NOTITIE

Bureau
Bleijerveld

Verzoek tot aanvulling zaaknr. 2024-010234

07-11-2024 - 3^e versie

Figuur 1. Dakrand bijgebouw met kappannen.

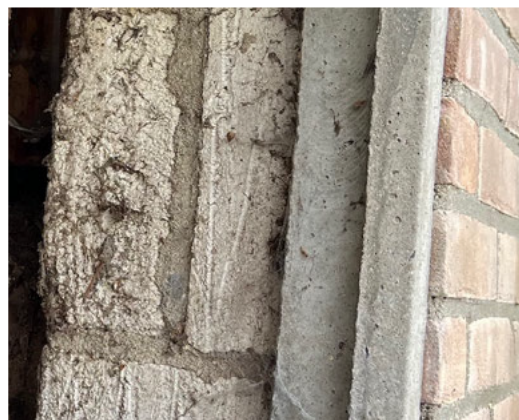
De dakrand van het bijgebouw is bereikbaar maar die is van kappannen voorzien die de openingen van de pannen t.p.v. de dakrand afsluiten. Er zijn geen sporen op de gevel en dakrand vastgesteld die wijzen op verblijfplaatsen onder het dak van het bijgebouw zoals veegsporen op de gevel, krassen op verfwerk of opgewipte pannen.

Het dak van het bijgebouw is laag en van kappannen voorzien die de dakrand van de langsgevel afsluiten voor steenuil.

Figuur 4. Detail dakrand kopgevel stal.

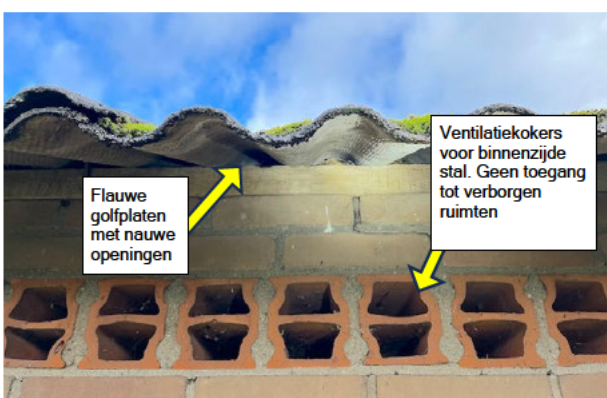
De golfplaten op het dak van de stal hebben een veel flauwere golf dan de standaardgolfplaat. Hierdoor zijn de openingen t.p.v. de dakrand van de langsgevels lager en te klein als ingang voor een steenuil. Langs de dakranden is geen enkel spoor van gebruik gevonden in de vorm van krassen of veegsporen. Ook zijn nergens braakballen gevonden. Op één locatie is bij de dakrand een stuk uit een golfplaat gebroken die in

theorie toegang kan geven tot de ruimte tussen de golfplaten en de isolatieplaten. Rond het gat is geen enkel spoor van gebruik gevonden. Er is bij het gat onder het dak geïnspecteerd met een endoscoop en ook hier is geen spoor van gebruik vastgesteld.
